Mission régionale d'autorité environnementale

**Avis de la Mission régionale
d'autorité environnementale de Bretagne
sur le projet de parc éolien du Houarn à Séglien (56)**

n°MRAe 2019-007256

Localisation du projet éolien (source étude d'impact)

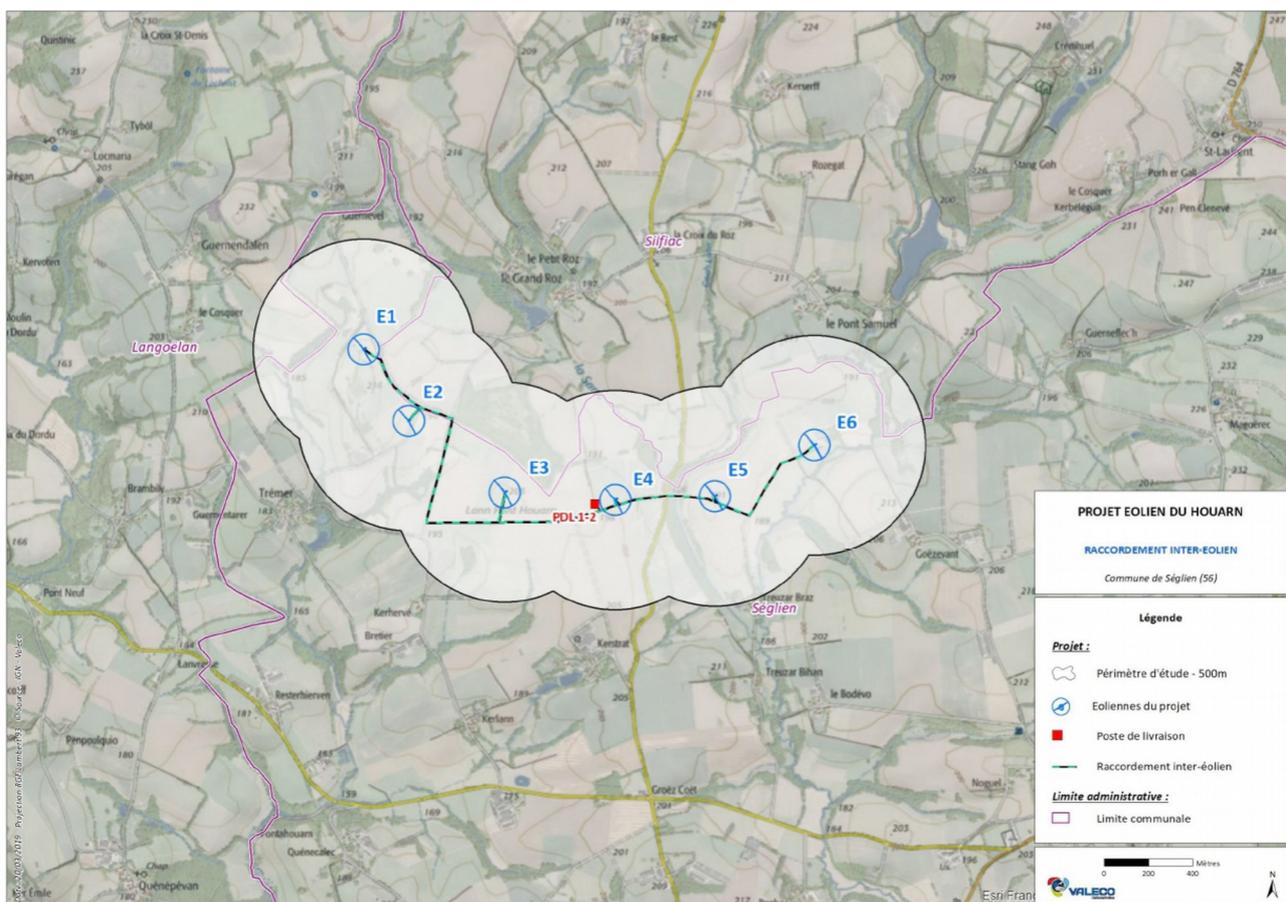
Porté par la Société Parc Eolien du Houarn (filiale du groupe Valéco), ce projet consiste à implanter six éoliennes et deux postes de livraison². Le modèle d'éoliennes n'est pas encore choisi. Les machines seront disposées selon un arc de cercle. Les 2 éoliennes extrêmes sont ainsi distantes de près de 2 km et les intervalles entre machines sont de l'ordre de 470 m (cf. figure ci-dessous).

L'Ae relève l'importance inusitée de la distance de ce raccordement (21 km) et la mention d'une absence d'impact compte-tenu de l'enterrement de la ligne en accotement de voirie alors que plusieurs traversées de cours d'eau sont probables ainsi que celle de l'axe principal du bourg de Séglien.

L'Ae recommande de justifier qu'il n'y a pas d'autres options possibles d'implantation du parc et du raccordement compte tenu de la proximité d'un poste à Locmalo et de démontrer a minima que l'omission de cet aspect ne remet pas en cause la justification environnementale des choix réalisés.
